Chassis-Nummer-Abgrenzung bei Mercedes-Benz Sprinter

Modell: Sprinter BM 90#.6##

LuK-AS-Nr.: 415 0239 10 (OM611)
415 0243 10 (OM612)

Bild 1: 415 0148 10 / 415 0151 10
(alte ZMS-Version)

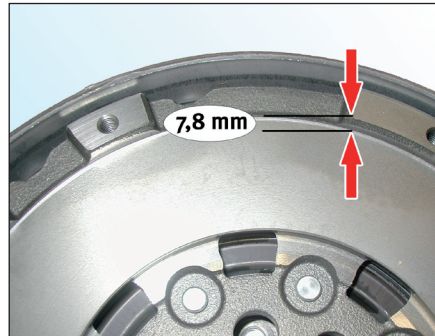
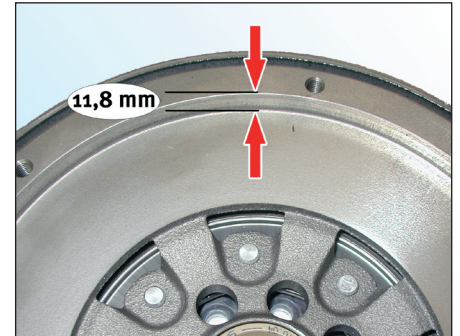
Das Maß von der Anschraubfläche der Kupplung (**Bild 1, Pfeil oben**) zur Reibfläche (**Bild 1, Pfeil unten**) beträgt **7,8 mm**.

Das Maß von der Anschraubfläche der Kupplung (**Bild 2, Pfeil oben**) zur Reibfläche (**Bild 2, Pfeil unten**) beträgt **11,8 mm**.

Im Rahmen der technischen Weiterentwicklung wird seit März 2004 beim Mercedes-Benz Sprinter eine neue, wärmeoptimierte Kupplung eingesetzt. Auf Grund der geometrischen Unterschiede zur „alten“ Kupplung müssen einige wichtige Punkte beachtet werden.

⚠ Die „alte“ Kupplung darf **nicht** mit dem ZMS 415 0239 10 / 415 0243 10 verbaut werden!

Die Kombination aus „neuem“ ZMS und „alter“ Kupplung führt dazu, dass beim ersten Betätigen der Kupplung die automatische Nachstellung vollständig auslöst.

In diesem Zustand der Kupplung hat das Fahrzeug **keinen** Vortrieb mehr!

In Verbindung mit dem „alten“ ZMS dürfen nur folgende RepSets verwendet werden:

- 624 3148 09
- 624 3148 33

In Verbindung mit dem „neuen“ ZMS dürfen nur folgende RepSets verwendet werden:

- 624 3182 09
- 624 3182 33

Eine Umrüstung der Fahrzeuge → 03/2004 auf die „neue“ Kupplungs-Version ist generell möglich, wobei das entsprechende, motorabhängige ZMS mit zu verwenden ist.
